改善箇所説明図

改善の内容

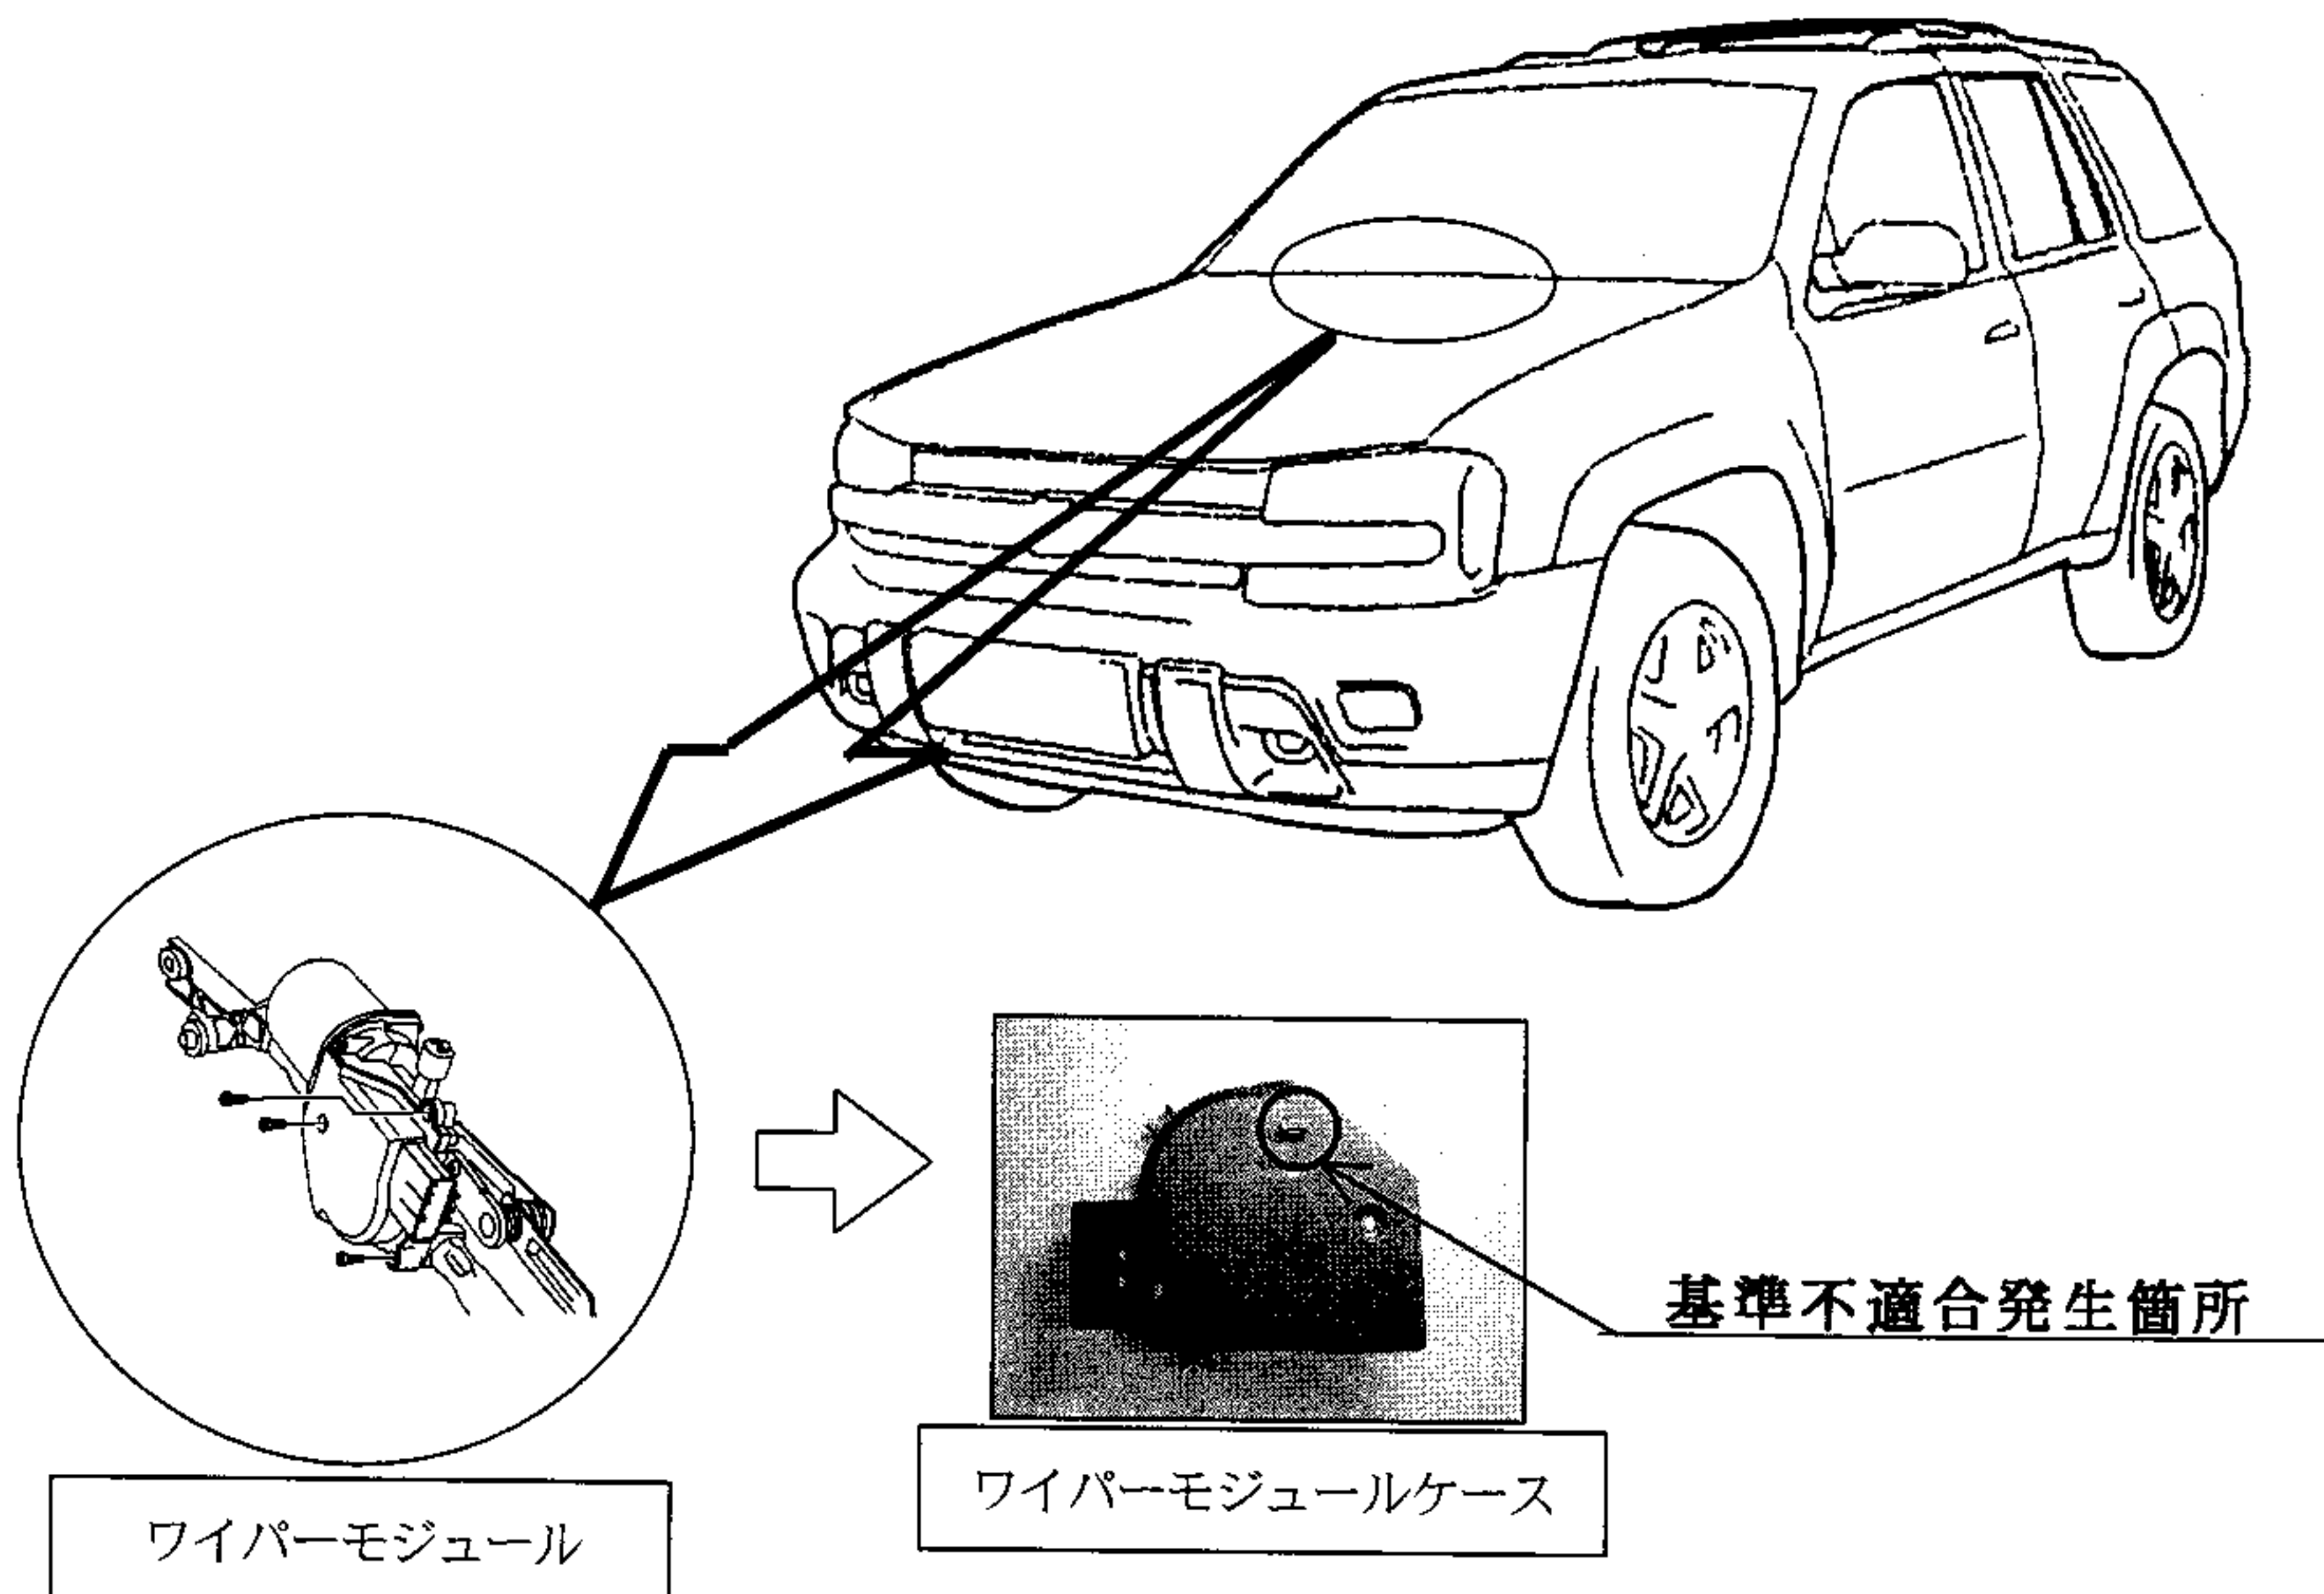
窓ふき器のワイパーモジュールのケース形状が不適切なため、当該ケースの空気穴より水が浸入することがある。そのため、そのまま使用を続けると、ワイパーモジュール内部の基板が腐食または短絡して、当該窓ふき器が誤作動または作動しなくなるおそれがある。

全車両、窓ふき器のワイパーモジュールのカプラを点検し、水が侵入した形跡がある場合は、対策品に交換する。また、異常がない場合は、当該ケースの空気穴に通気性シールを張りつける。

対策品の供給に時間を要するため、暫定措置とし、すべての使用者へ不具合内容を案内し、対策については、後日、部品の確保が出来次第、改めて通知する。
